## Impianto Renvico Casalvecchio

INTEGRAZIONE ALLO STUDIO  
 GEOLOGICO - IDROGEOLOGICO

**Integrazione del Progetto dell'Impianto Eolico  
 Casalvecchio secondo le richieste del COMMISSIONE  
 TECNICA DI VERIFICA DELL'IMPATTO  
 AMBIENTALE - VIA E VAS prot. DVA 2059 del  
 29/01/2019 riferimenti punti C4 e C5 delle stesse**

-  Aerogeneratore con piazzola
-  Cavidotto Interno
-  Cavidotto Esterno
-  Pozzi
-  Sorgenti
-  Direzione di Deflusso
-  Isofreatiche

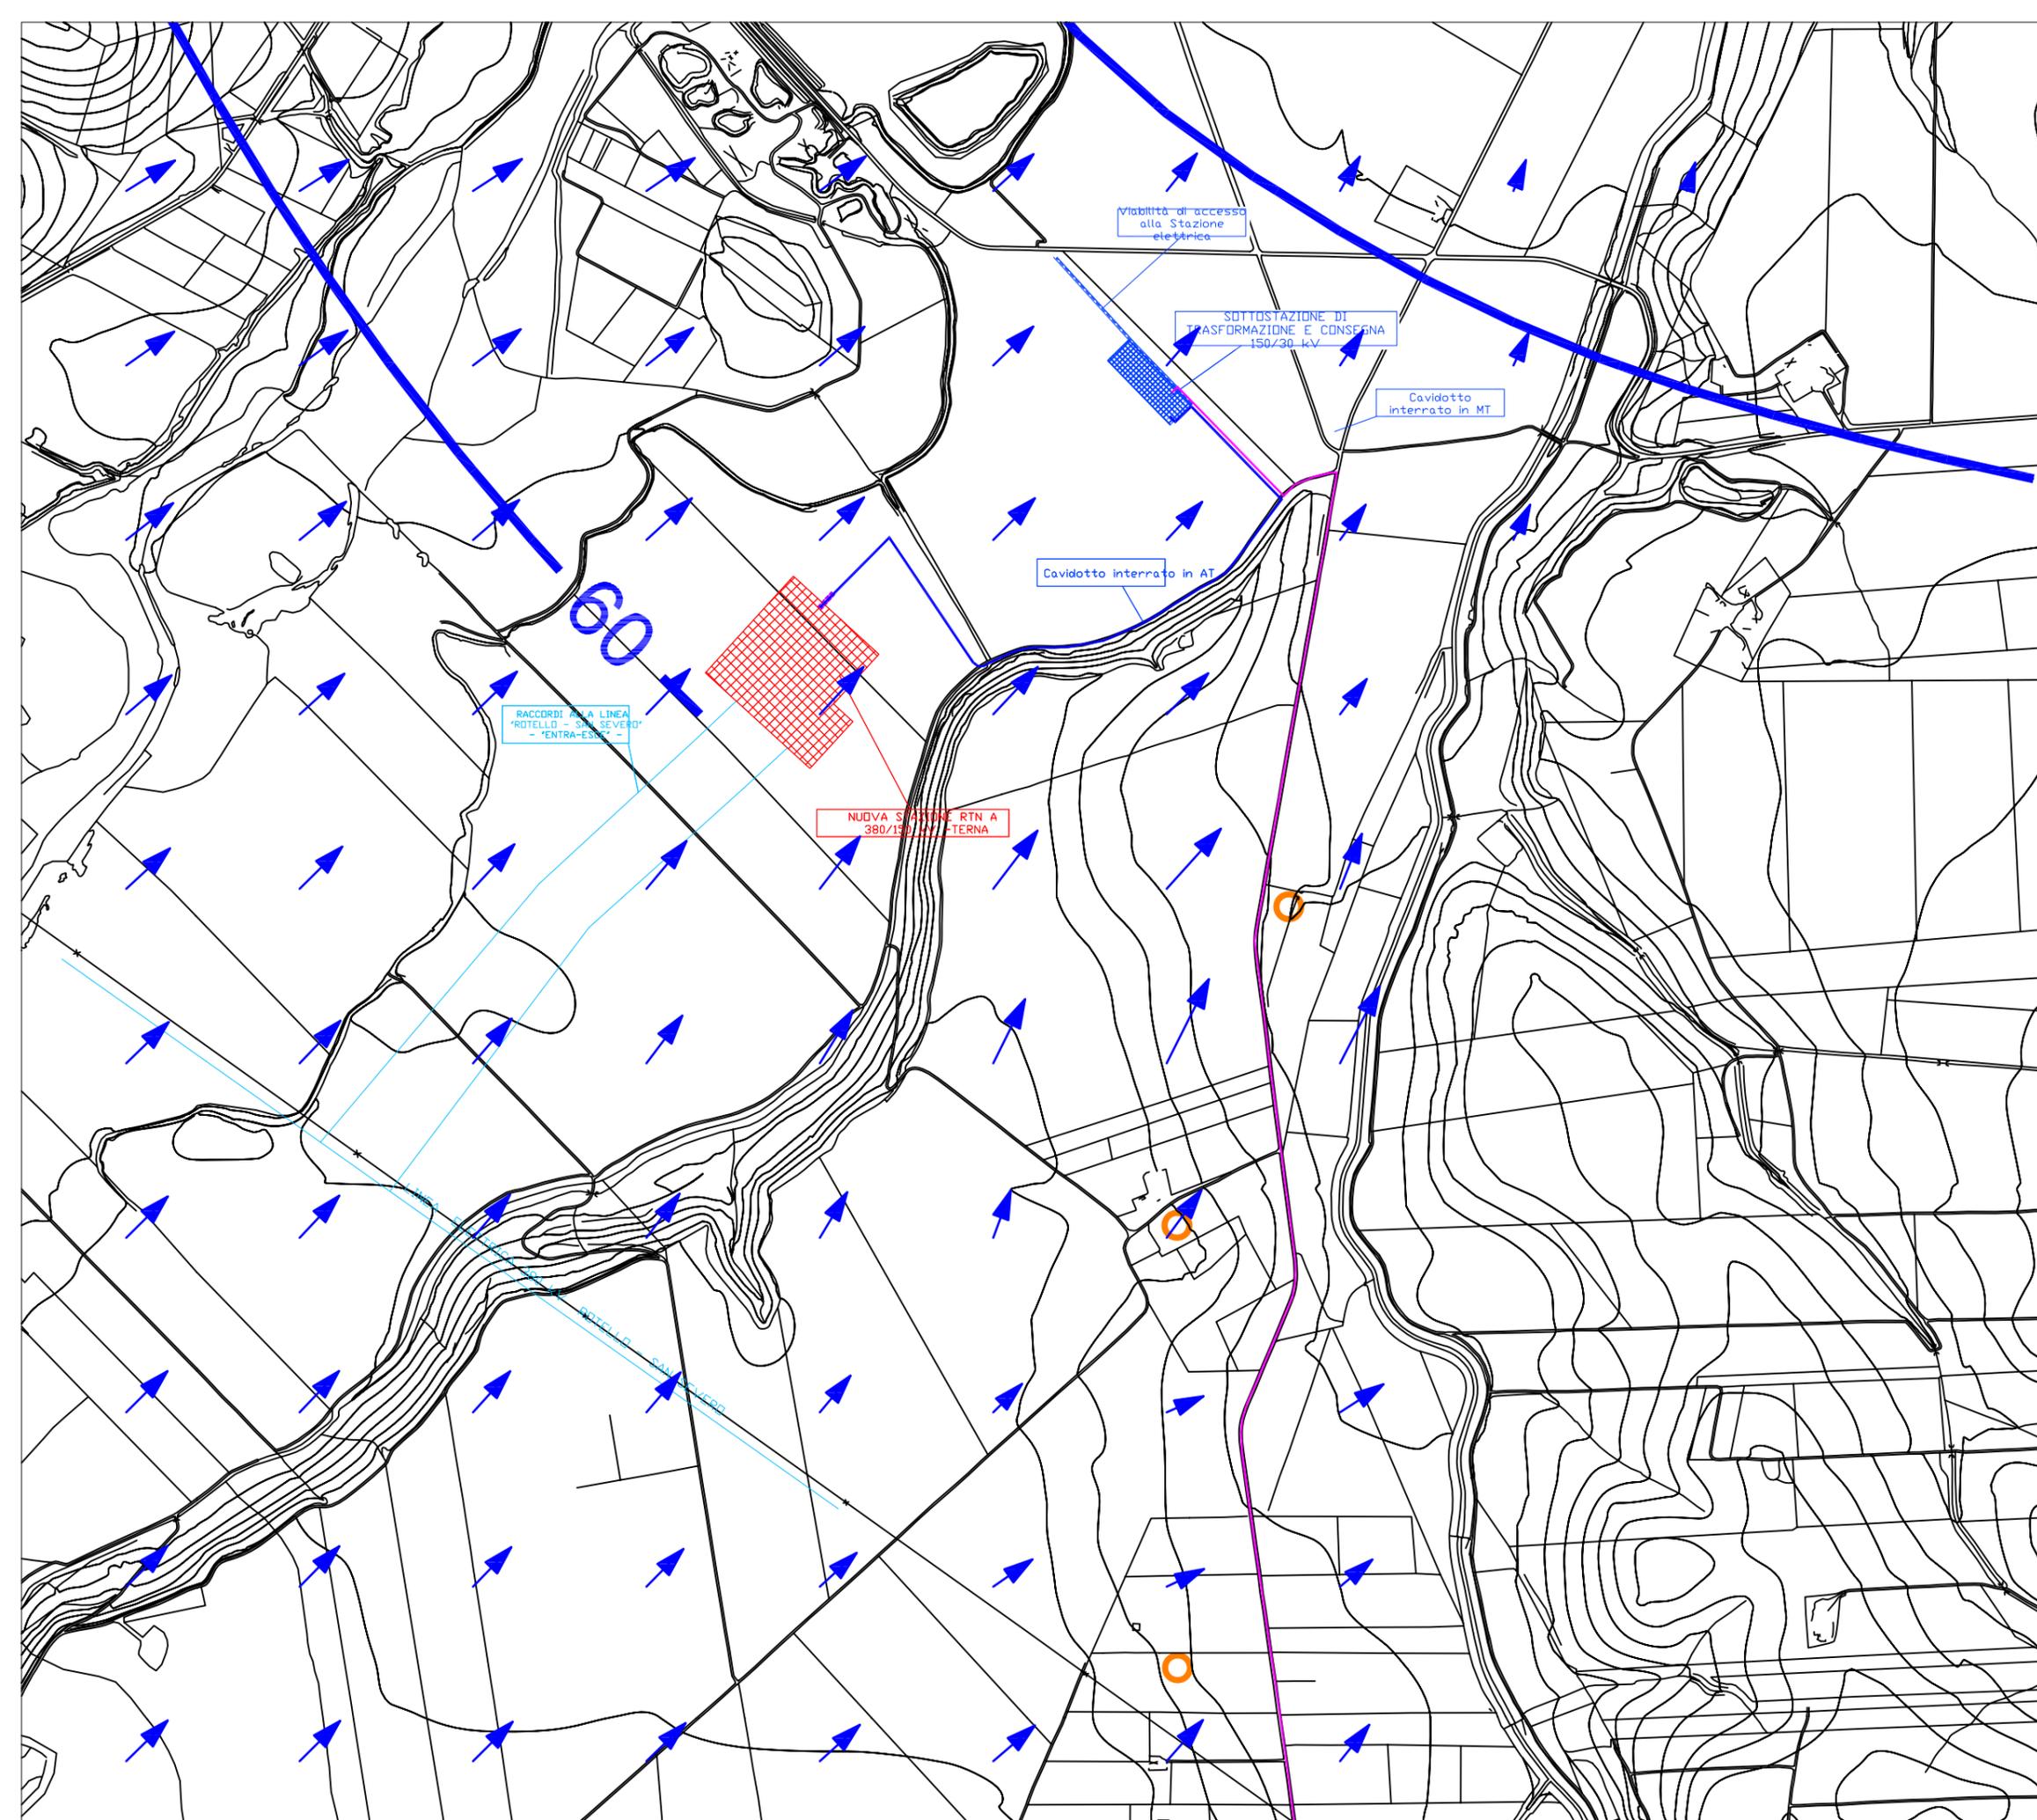
**C4)** Si chiede d’integrare la caratterizzazione idrogeologica del territorio interessato dalle opere con le seguenti carte tematiche ad una scala di dettaglio (scala 1:10.000 o superiori):

- a)** carta idrogeologica con la posizione delle sorgenti, dei pozzi e degli acquiferi con le relative direzioni di flusso.
- b)** Carta della vulnerabilità degli acquiferi.

- a) carta idrogeologica con la posizione delle sorgenti, dei pozzi e degli acquiferi con le relative direzioni di flusso.**

Dal rilievo idrogeologico di campagna, con il monitoraggio di circa 56 punti di captazione è stato possibile ricostruire la carta idrogeologica della falda superficiale con le relative direzioni di deflusso (vedi allegati da 1.1 a 1.7).

L’assenza di pozzi profondi, riscontrata sia durante il rilevamento idrogeologico di campagna che dalla consultazione della banca dati del Servizio Geologico d’Italia, dalla quale non risultano presenti pozzi profondi ad uso idrico nella zona di intervento, non ha permesso di ricostruire la falda idrica profonda, che presumibilmente risulta confinata a notevole profondità, superiore a 30 metri dal p.c., data anche la situazione litostratigrafica del sottosuolo che al disotto dei primi 3.00/6.00 metri, costituita da suolo agrario e conglomerato poligenico eterodimensionale in matrice sabbiosa giallastra, è costituita da un banco argille marnose grigio olivastre, impermeabili, avente uno spessore di diverse decine di metri.

**C5)** Si chiede di presentare uno studio sulle eventuali interferenze delle opere previste con le risorse idriche superficiali e sotterranee e con i punti di captazioni (pozzi e sorgenti).

Come è possibile osservare dallo stralcio della Carta Idrogeologica (vedi allegati 1.1, 1.2 e 1.3) le strutture di fondazione degli aerogeneratori non creeranno alcuna interferenza con il regolare deflusso della falda superficiale, e soprattutto non interferiranno in alcun modo con l’alimentazione delle sorgenti di captazione esistenti (riportate in planimetria).i

**All. 2.1-2.2**

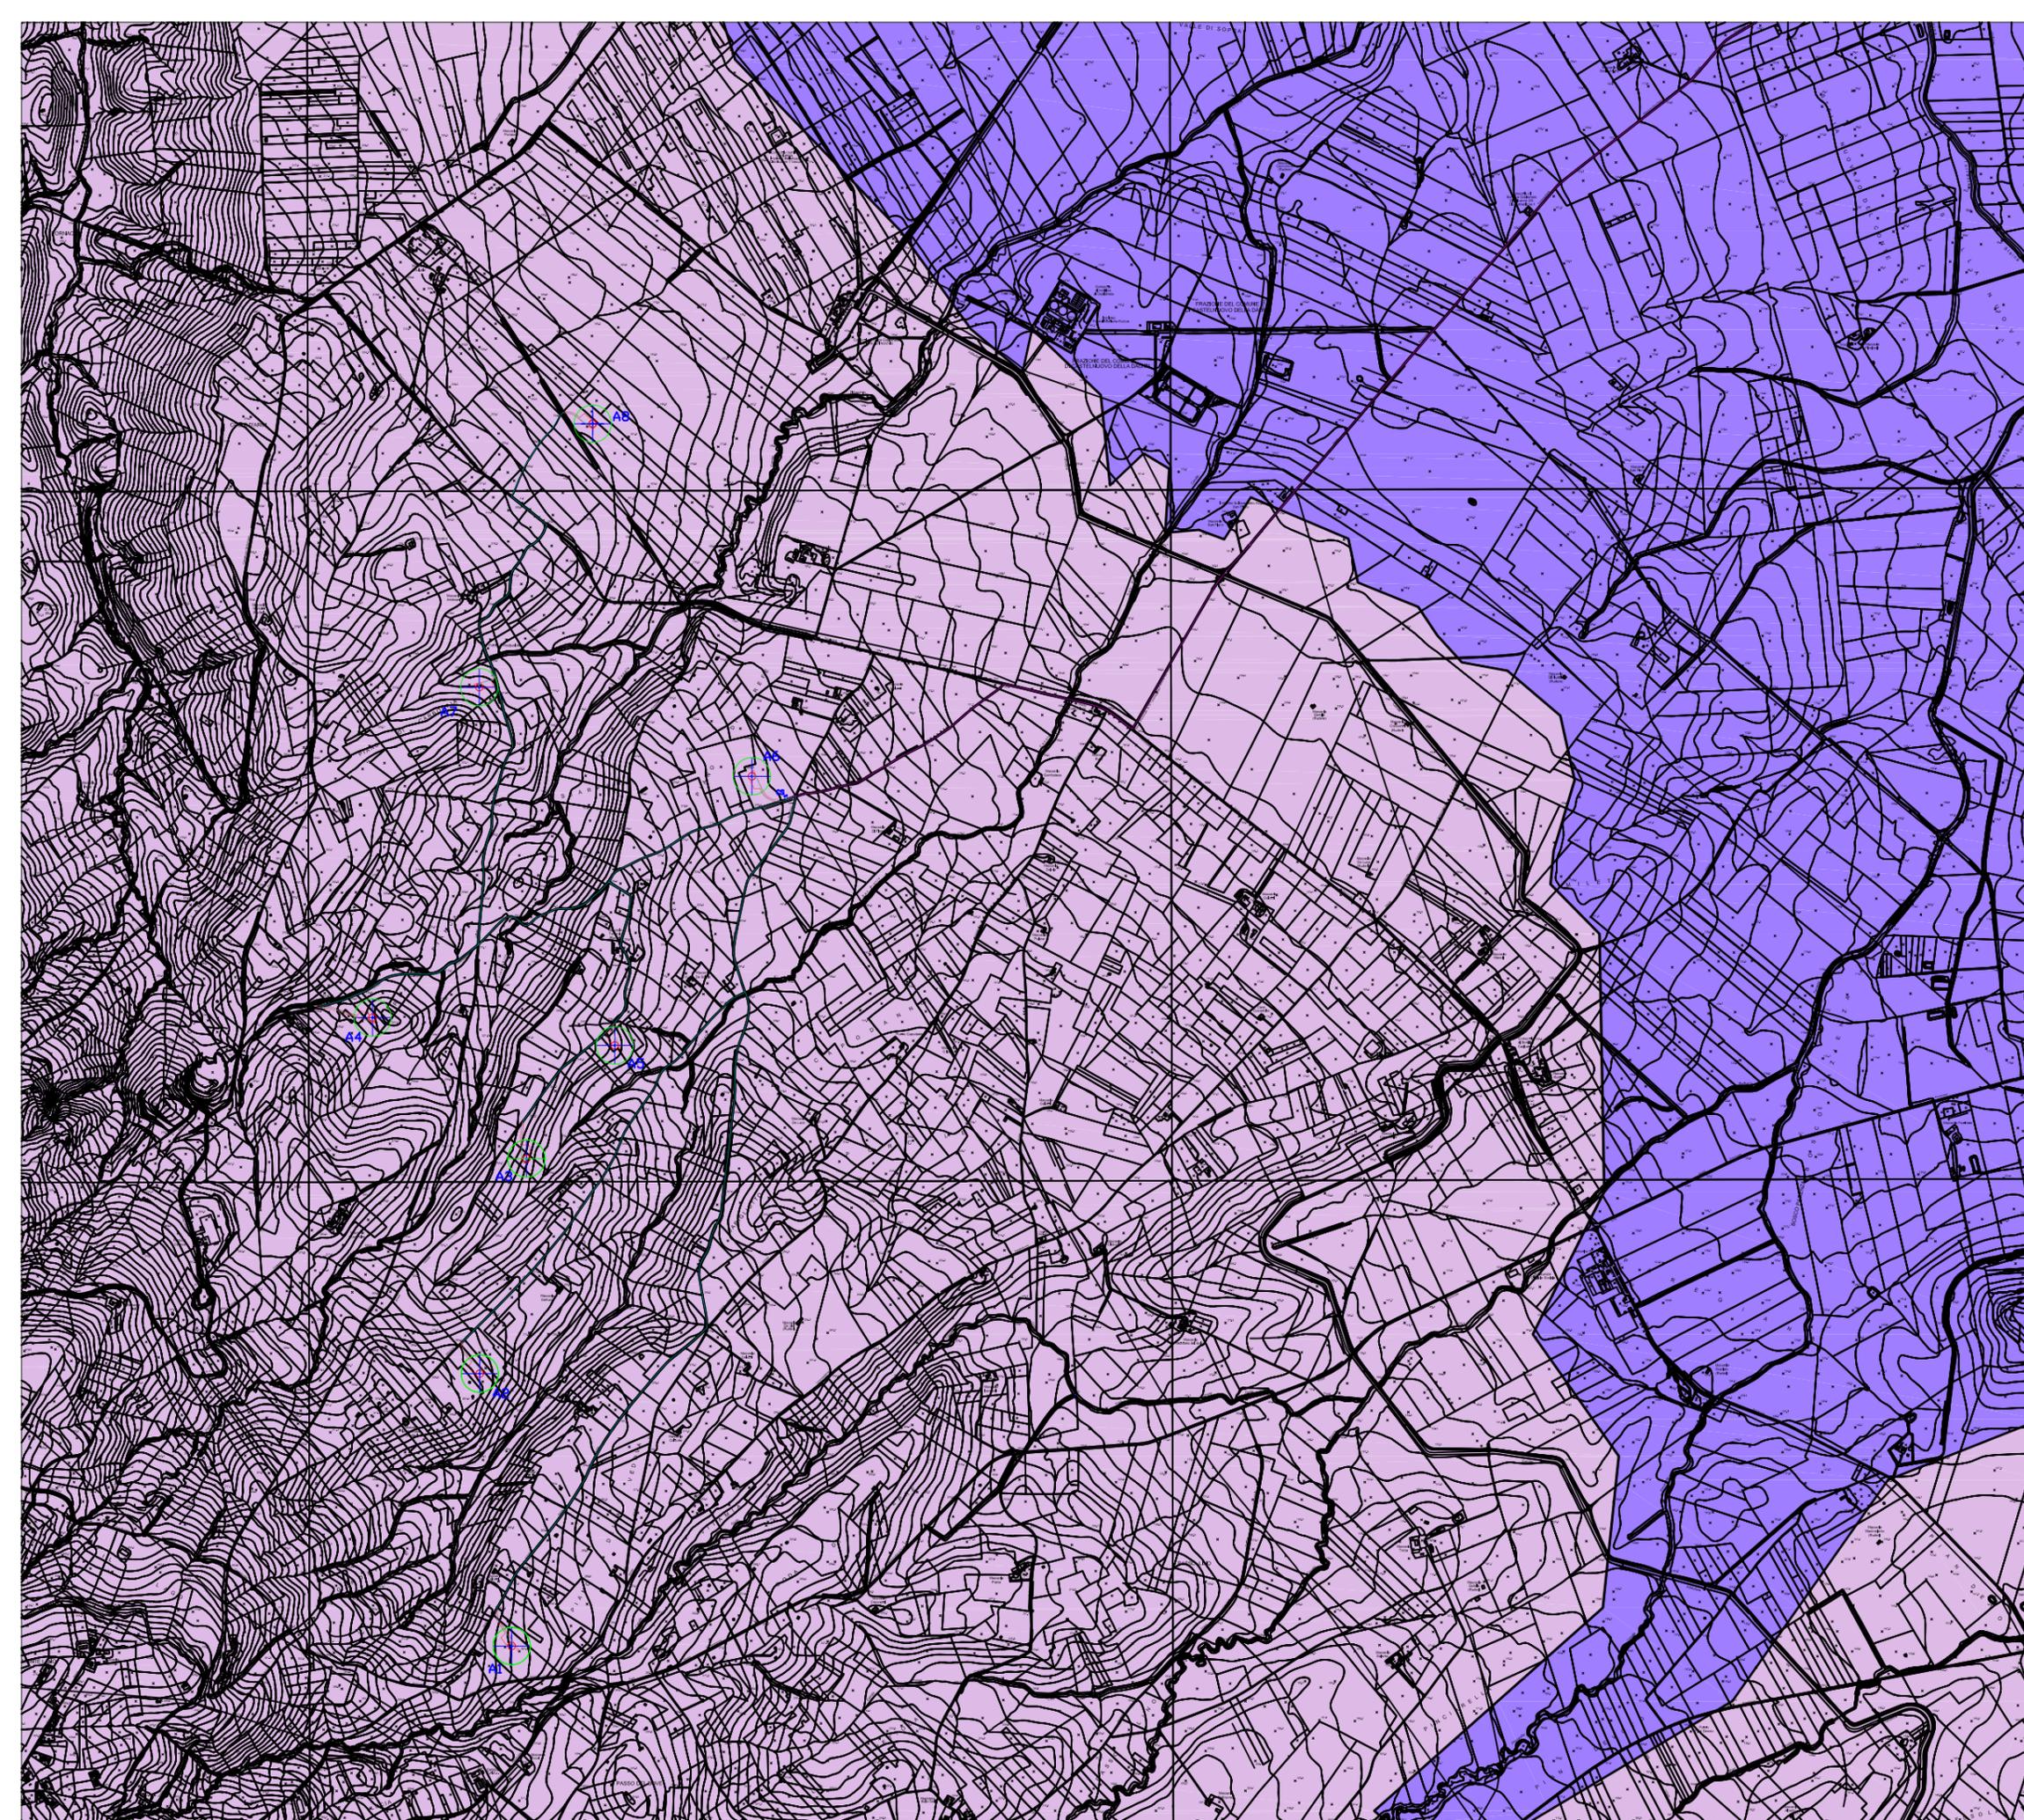
- b) Carta della vulnerabilità degli acquiferi.**

Dal Piano Territoriale di Coordinamento Provinciale della Provincia di Foggia è stata ricostruita la Carta della Vulnerabilità degli acquiferi (vedi allegati 2.1 e 2.2), da cui risulta:

- L’intero Parco Eolico ed una parte del cavidotto esterno rientra in Aree a Vulnerabilità Normale.
- La parte centrale del cavidotto esterno ricade in aree a Vulnerabilità Elevata
- La rimanente parte del cavidotto esterno e la SottoStazione Elettrica ricadono in Aree a Vulnerabilità Significativa
